Detaljreguleringsplan for Ytre Eidsnes- Offentleg ettersyn og høyring

Fråsegn til høyring av detaljplan for Ytre Eidsnes gnr 215 bnr 2 mfl.
Alver kommune

Uttale til offentlig ettersyn og høyring – Detaljreguleringsplan for Ytre Eidsnes gbnr. 215/2 mfl. PlanID 46312020004

Byggjegrænse til veg

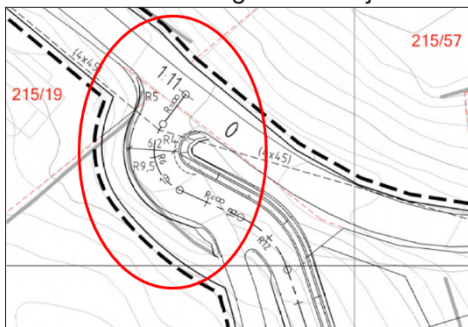
Det er ikkje teikna inn byggjegrænse til fylkesvegen og det er ikkje nemnt noko om det i planskildringa. Vi meiner det her skal vera regulert 15 meter byggjegrænse frå vegmidte av fylkesvegen, dette med omsyn til trafikktryggleik.

Avkøyrspunkt

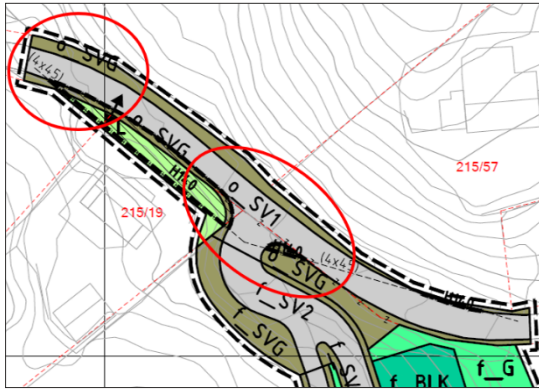
Det er opplyst i planskildringa at kryss til fylkesveg 5456 Eidsnesvegen er tilkomstveg til 3 einebustadar og ein fritidsbustad. Slik vi les kart over området vert krysset nytta av fire bueiningar og fire fritidsbustadar. Det er lagt ved vegteikningar av avkøyrspunktet til fylkesvegen, som ser svært likt ut som dagens situasjon.

Vi vurderer plankartet og vegteikninga slik at det ikkje er svingradius = 4 som er teikna i ytterkurven i avkøyrsla retning høgre. Men vi meiner at dette kan vera mogleg å få til ei større svingradius dersom ein trekker kurven bak avkøyrspunktet enda lengre bak, så vil det vera mogleg å få til ei noko større svingradius i retning høgre.

Vi vurderer at dagens avkøyrslar ikkje har meir enn svingradius = 3 i retning høgre, som vi meiner er for lite når planen legg opp til fleire nye bustadar. I tillegg inviterer dagens avkøyrslar til å høyre ut på skrå, når det er så låg svingradius, som vi meiner er uheldig.

Vi ber difor om det vert gått nøye gjennom vegteikning og krava til utforming av avkøyrsla her.
